RAPORT DE NECONFORMITATE

Nr. 2

Proiect: " Modernizarea si reabilitarea energetica a Centrului de pregatire si refacere/recuperare a capacitatii de munca Diana - Saturn, Mangalia judetul Constanta."

Faza: EXECUTIE

1. Incastrare la baza structura lemn lamelat incleiat

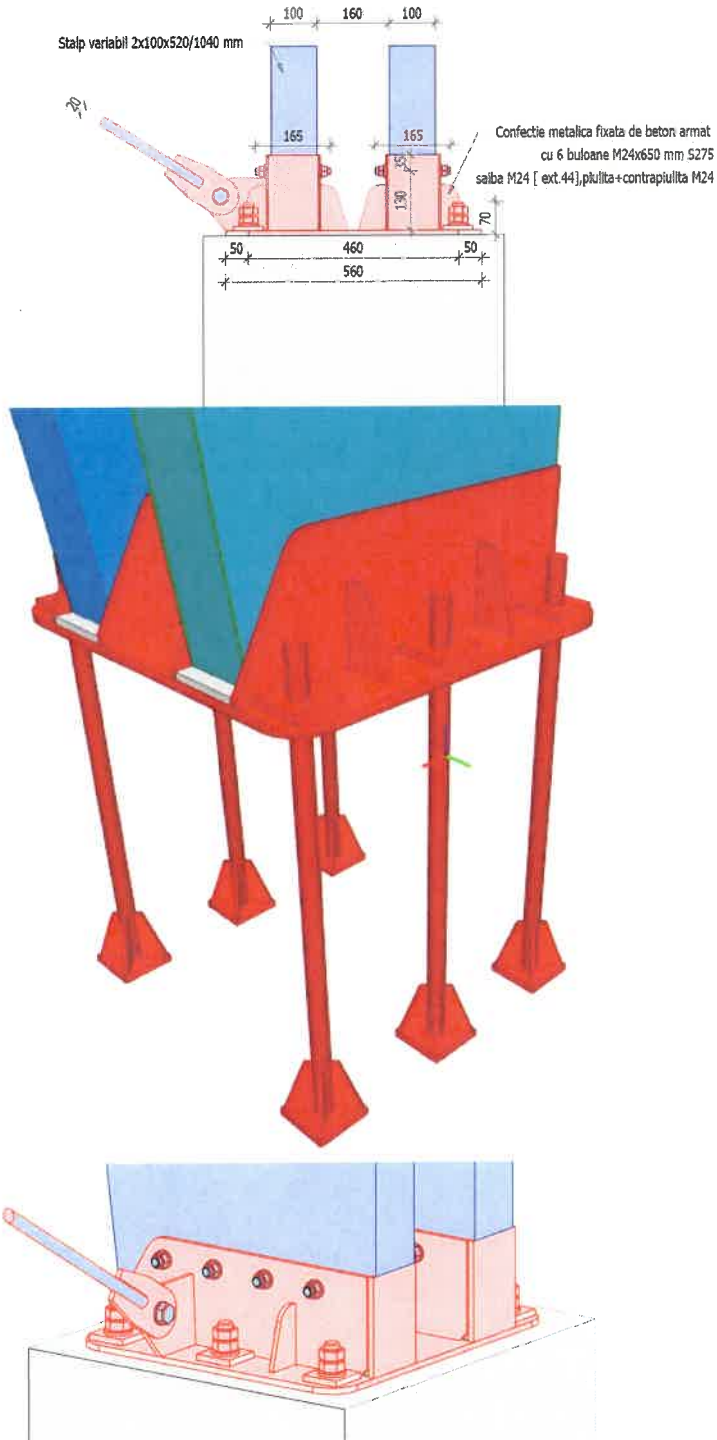
O mare parte din aparatele de reazem aferente stalpilor de lemn lamelat incleiat nu prezinta o lungime suficienta a buloanelor de ancoraj pentru realizarea unei incastrari eficiente (partea ce iese din fundatii), conform detaliilor din proiectul de specialitate – saiba+piulita+contrapiulita.

Acest lucru duce la o comportare necontrolata a ansamblului structural atat la solicitari seismice, cat si la solicitari generate de actiunea vantului specific amplasamentului- Litoralul Marii Negre!

Suplimentar, sub placile de baza ale stalpilor nu a fost dispus mortar de subturnare. Fortele din stalpi, acum se descarca integral pe buloanele din carcase si trebuie sa descarce uniform pe cuzinetii de beton armat prin intermediul betonului expansiv de subturnare. (conform ipotezelor luate in calcul la elaborarea modelului structural).

Ansamblu incastrare stalp conform proiect de specialitate cu saiba patrata de grosimea placii de baza pentru a inlocui/ transfera efortul din gaura mai mare din placa de baza, saiba mica, piulita si contrapiulita.

7. Realizare slituri radier piscina

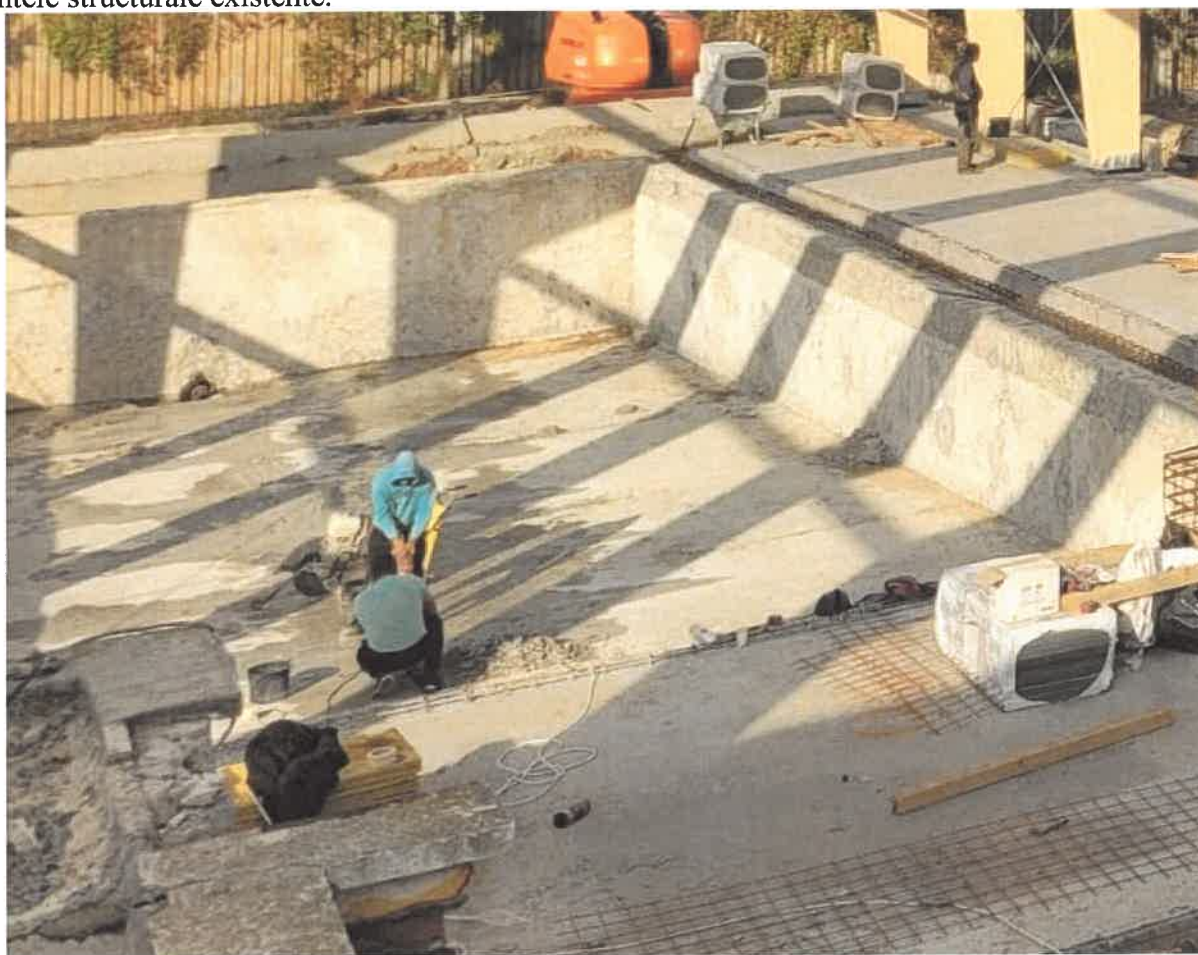
La nivelul radierului armat existent al piscinei au fost realizate slituri taiate cu discul diamanta si sparte apoi cu pickhammer-ul.

Remediere: Se va sparge pe toata lungime slitului pe o latime de 40 cm stanga si dreapta lui astfel incat sa se completeze cu armatura de acelasi diametru, apoi se va turna un beton de integritate a radierului C35/45. Teava montata se va muta sug grosimea radierului piscinei.
